### **ODPOWIEDZI NA WNIOSKI O WYJAŚNIENIE TREŚCI SWZ**

*Dotyczy: postępowania o udzielenie zamówienia publicznego, w trybie podstawowym pn.: „Budowa budynku Centrum Egzaminów Testowych Nr 2 PUM w Szczecinie wraz z niezbędną infrastrukturą techniczną i zagospodarowaniem terenu przy Al. Powstańców Wlkp. 20 w formule zaprojektuj i wybuduj”, nr postępowania: DZP-240/24/TP2/2024.*

#### **Pytanie nr 87:**

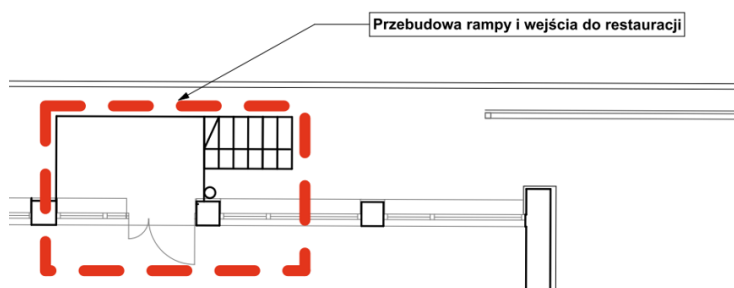
Zwracamy się z prośbą o sprecyzowanie zakresu wykończenia, instalacji elektrycznych/teletechnicznych i wyposażenia dotyczących pomieszczenia dźwiękowca i sceny. Czy scena jest zakładana jako mobilna, czy jako wyposażenie stałe? Jakie przeznaczenie ma Sala nr 1 względem wykończenia i wyposażenia?

Szczegółowy zakres teletechniczny dotyczący wyposażenia pomieszczenia dźwiękowca i sceny będzie precyzowany na etapie projektu. Należy zaprojektować instalacje elektryczne niezbędne do zasilania oświetlenia, gniazd i nagłośnienia danych sal.
